Vilkårsrevisjon for Røldal Suldal kraftverk - Lyse Kraft sine kommentarer til høringsuttalelser

Lyse Kraft DA

Eies av	Adm. direktør	Dokumentreferanse	NVE 201913014
Utarbeidet av	Lyse Kraft DA	Dato	15. august 2025
Selskap	Lyse Kraft DA	Status	Ferdig

Illustrasjonen over vi ser hvor mange dager pr år vannstanden i Røldalsvatn har vært over kote 380,5 (HRV-380m) de siste 100 år.

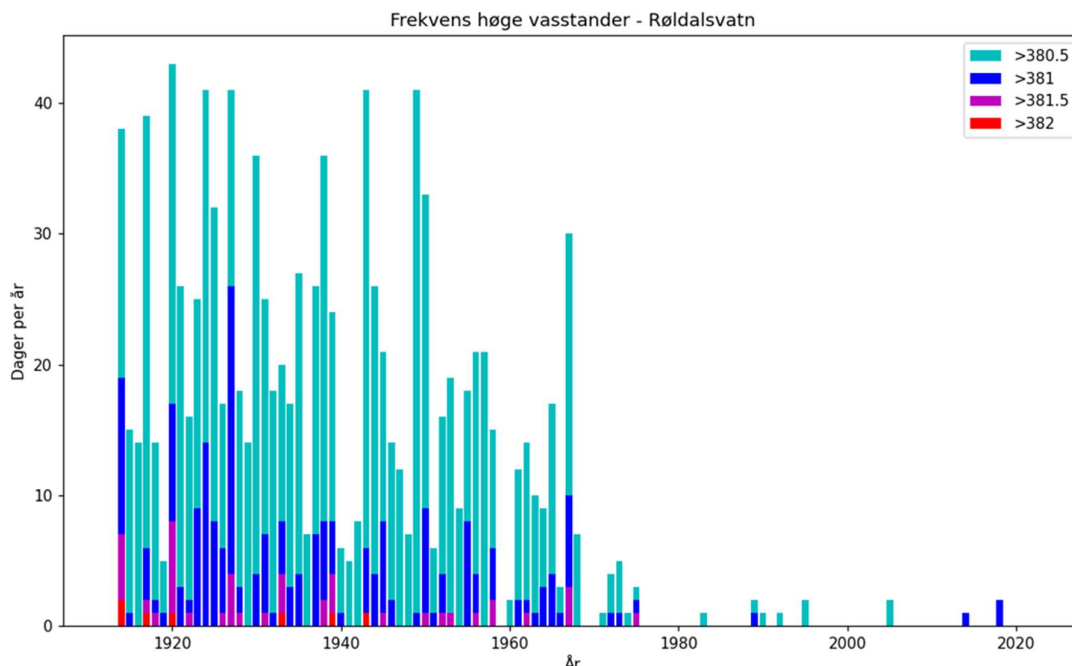
Ullensvang kommune har spilt inn at Røldalsvatn skal ligge på maks. kote 379 fra 15. mai til 15. november. Omtrent samme krav foreligger fra Røldal Grunneigarlag, men her legges til at regulering på vinter bør begrenses til 5 meter. Sondof Rabbe mener at Røldalsvatn primært ikke skal reguleres i det hele tatt, subsidiært bør det ligge fullt fra mai til oktober. Det subsidiære kravet støttes av Røldal Bygdelag. Ola Haarajuvet ønsker halvert reguleringshøyde og nok tappeberedskap til at Røldalsvatn aldri kommer over HRV i flom. Mange supplerer kravene med begrunnelser. Dette går på erosjonsskader i reguleringssonen, skader ved flom over HRV, tilkomst til vannet for bading, båtliv og fiske.

Av Revisjonsdokumentet kapittel 8.1.6 er det gjort rede for den betydelige flomdempingen dagens anlegg representerer. Figuren under, som også er vist i Revisjonsdokumentet, illustrer på en god måte betydningen dagens regulering har for flomvannstanden i Røldalsvatn.

Historien viser at reguleringspraksis i Røldalsvatn med dagens manøvreringsreglement og magasin restriksjoner fungerer godt. Flomproblemer i Røldalsvatn er betydelig mindre etter reguleringen på 60-tallet. Et reguleringsreglement tilknyttet vårkulminasjon er også bedre tilpasset et klima i endring ved at det hensyntar variasjoner i start og forløp av snøsmeltingen.

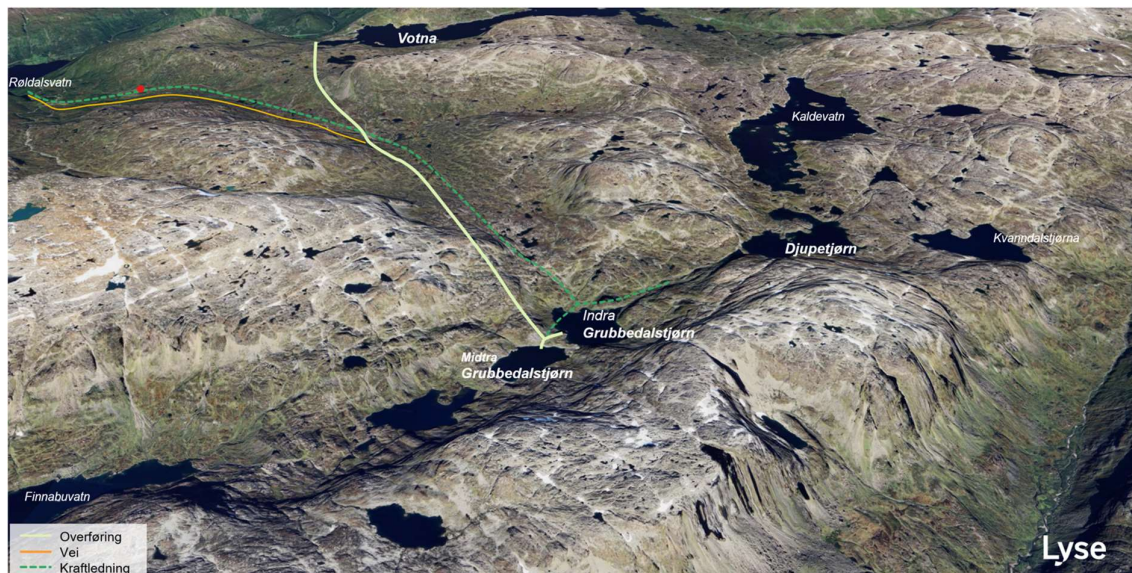
Ryfylke Vassområde krever forbedret kunnskapsgrunnlag for å vurdere minstevannføring i Storelva mellom Valldalsvatn og Røldalsvatn. Noen private innspill krever minstevannføring i Storelva, i tillegg til mange som krever minstevannføring i alle påvirkede elver og bekker.

Det er pr i dag ingen godt egnede slippsteder for minstevannføring på strekningen mellom Valldalsvatn og Røldalsvatn, og det er svært krevende å etablere dette for alle reguleringshøyder fra Valldalsmagasinet. Storelva har et stort restfelt med normalt god vannføring fra Einungstølen og nedover. Middelvannføring nedstrøms samløpet med Risbuelva er om lag 2 m³/s som har et nedbørsfelt på drøyt 30 km². Hydrologisimuleringene

viser at det vil inntreffe regelmessige flomvannføringer over 20 m³/s gjennom hele våren, sommeren og høsten. Dette gjelder også for tørre år. I middels og våte år vil flomvannføringer periodevis overstige 40 m³/s, med enkelthendelser også betydelig over disse vannføringene. I Storelva vurderes slike vannføringer i stor grad å fungere som «spyleflommer».

Minstevannføring i Risbuelva vil bedre rekrutteringsforhold for fisk i midtre og nedre deler av Storelva som har svært lav vannføring på vinteren. Røldalsvatn har imidlertid en svært tett ørretbestand der økt rekruttering ikke er ønskelig av fiskerhensyn. Minstevannsføring i Risbuelva vil riktignok være positivt for stasjonær bekkørret i Risbuelva, men nytteeffekten antas liten da strekningen ikke inngår som funksjonsområde til fisk fra innsjøer.

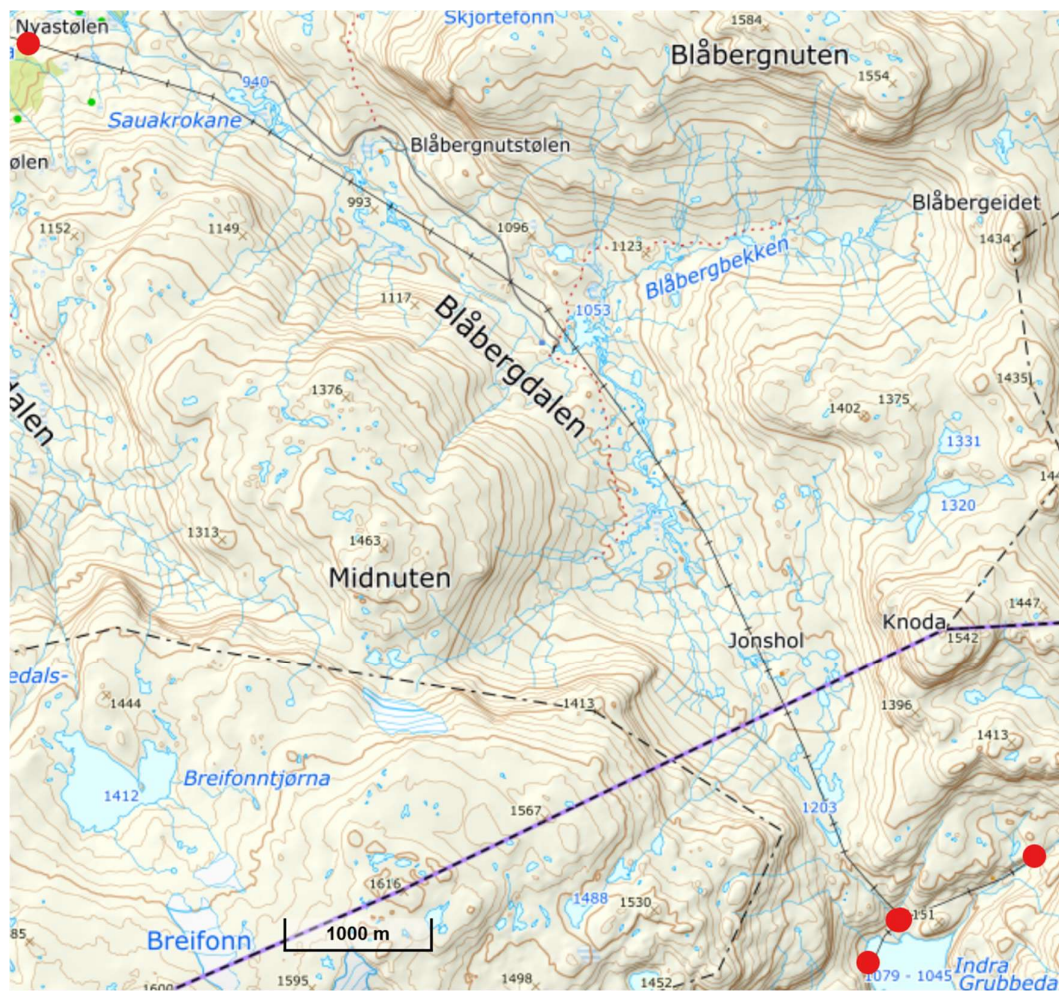
Vertskommunene, samt et privat høringsinnspill, har tatt opp erosjonsskadene ved Djupetjørn, Indre- og Midtre Grubbedalstjørn.

Lyse Kraft ser behovet for å bedre situasjonen i Grubbedalen. En har derfor satt i gang et prosjekt for å se på ulike løsninger for å redusere utfordringene knyttet til dagens reguleringspraksis. Målet har vært å finne en løsning for Grubbedalsoverføringen som ivaretar energipotensialet knyttet til overføringen, men som samtidig forbedrer miljøforholdene knyttet til landskap, villrein og erosjon.

Det er vurdert flere alternative løsninger som i større eller mindre grad inkluderer nedlegging av dagens aktive regulering. En nedlegging av aktiv (fjernstyrt) regulering muliggjør også riving av ca 10 km kraftledning fra Nyastøl til Grubbedalen. Linja går gjennom et villreinområde og det er forventet at dette vil kunne ha en betydelig positiv miljøeffekt både

Lyse Kraft sin foreløpige anbefalte løsning er forsiktig og manuell tapping fra Djupetjørn til Indre Grubbedalstjørn siden det er betydelig mindre erosjonsproblematikk rundt Djupetjørn sammenlignet med Grubbedalstjørnene. Tunell fra Indre Grubbedalstjørn stenges og vannet renner naturlig til Midtre Grubbedalstjørn. I Midtre Grubbedalstjørn etableres en sprengt kanal til dagens sjakt som muliggjør 2 meter selvregulering (gir en forsiktig pendling av magasin vannstand). Erosjonssikring vurderes da som unødvendig i alle tre magasin fordi regulering da i det alt vesentlige avvikles. Dette alternativet innbefatter fjerning av den nevnte 22kV linjen fra Nyastøl til Grubbedalen som trolig vi ha en betydelig positiv miljøeffekt.

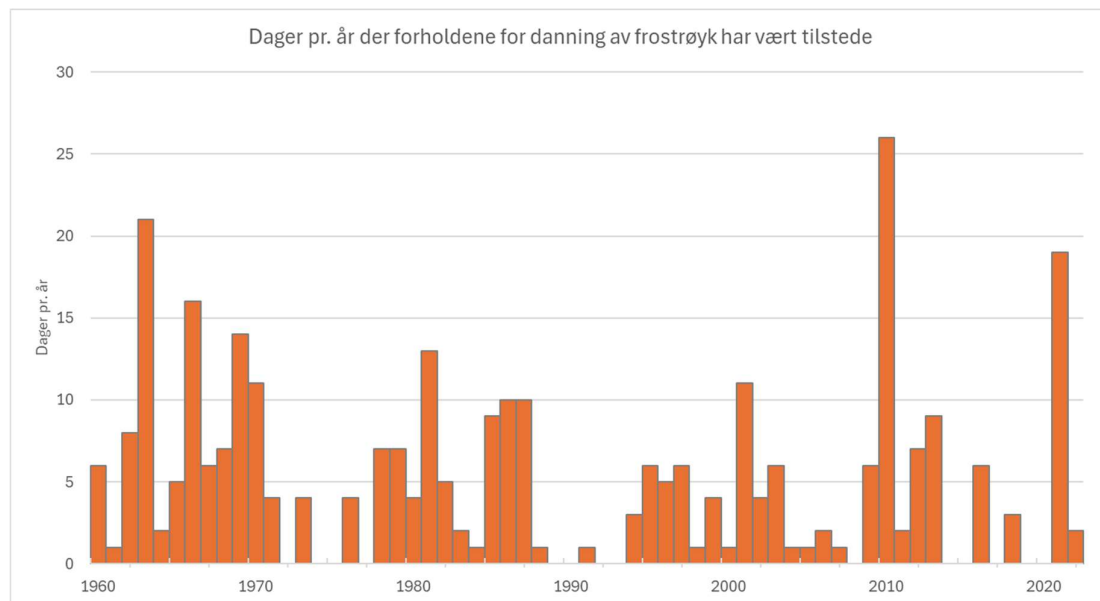
Flere private innspill i tillegg til vertskommunene oppfatter frostrøyk over Røldalsbygda og Røldalsvatnet som omfattende problem som skyldes turbinering i Røldal kraftverk. De krever tiltak for å redusere/fjerne problemet. De fleste peker bare på dette som et problem. To foreslår å senke/forlenge utløpstunellen fra Røldal kraftverk som et tiltak.

Lufttemperatur i Røldal blir målt ved Røldal kraftverk. Dataserien har data for nedbør fra 1967, og temperaturdata fra 2021. Dataserien for temperatur er dermed litt for kort til å gjøre en god analyse basert på denne. Det er derfor tatt utgangspunkt i data fra senorge.no for et punkt ved Saltvoll på kote 380 (for perioden 1957-2022).

Hydrologirapporten fra Norconsult viser at antall dager forholdene ligger til rette for at frostrøyk kan dannes i Røldal kan ligge mellom 0 og 25 dager pr år, med et gjennomsnitt på drøyt 5 dager pr år. For perioden 1960 til 2022 er det bare 3 år der det beregningsmessig er mer enn 15 dager pr år med frostrøyk og 8 år der antall dager passerer 10.
